Product Change Notice (PCN)

件名: 汎用リニア IC 製品 (SOP パッケージ製品) の後工程拠点追加

発行日: 6/30/2023

SOP-14 :

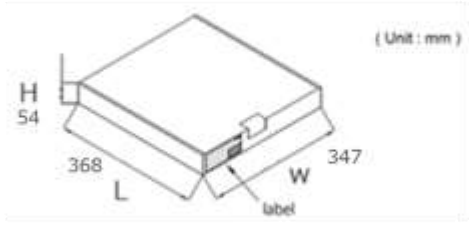
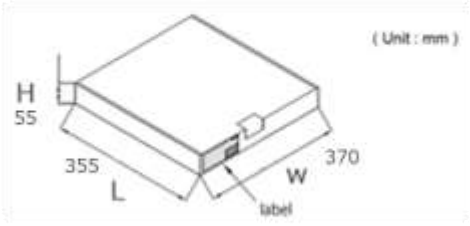
外形図は一部寸法の違いがありますが、推奨フットパターンは変更ありません。

ITEM	MILLIMETERS	ITEM	DIMENSIONS
A	10.2 ±0.26	A	10.2±0.2
B	1.42 MAX	B	1.42MAX
C	1.27 (T.P)	C	1.27(T.P)
D	0.42 +0.08 -0.07	D	0.40±0.05
E	0.1±0.1	E	0.1±0.1
F	1.59 +0.21 -0.2	F	1.59±0.20
G	1.49	G	1.49
H	6.5±0.2	H	6.5±0.2
I	4.4±0.1	I	4.4±0.1
J	1.1±0.16	J	1.05±0.15
K	0.17 +0.08 -0.07	K	0.2±0.07
L	0.6±0.2	L	0.6±0.20
M	0.1	M	0.1MAX
N	0.10	N	0.1MAX
P	3° +7° -3°	P	4°±4°

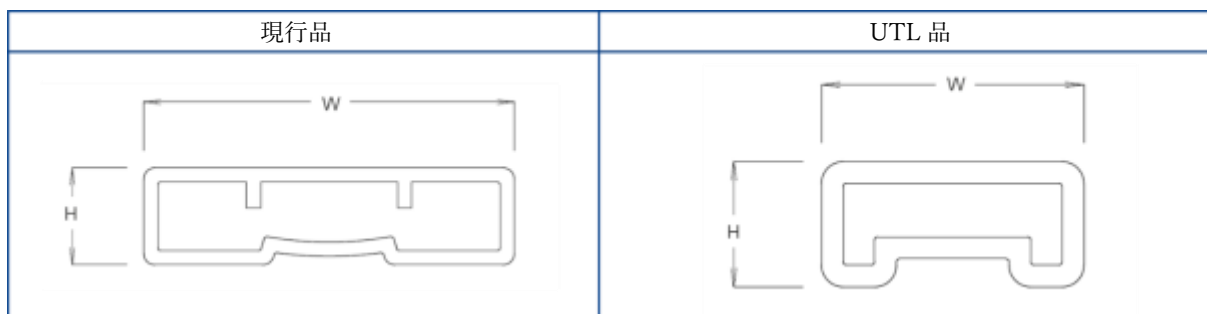
テープ品梱包箱のサイズは寸法が下記の通り異なります。

現行品 (L×W×H)	UTL品 (L×W×H)
368×347×54 (mm)	355×370×55 (mm)

量産実績がある標準仕様を採用します。

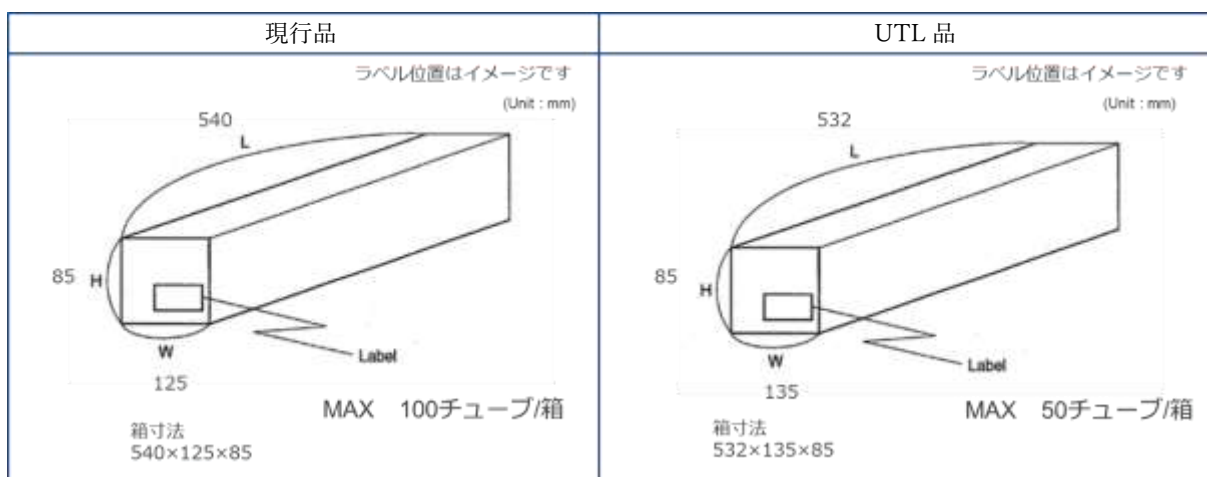
現行品	UTL品
ラベル位置はイメージです  <p>箱寸法 368×347×54 MAX 2リール/箱</p>	ラベル位置はイメージです  <p>箱寸法 355×370×55 MAX 2リール/箱</p>
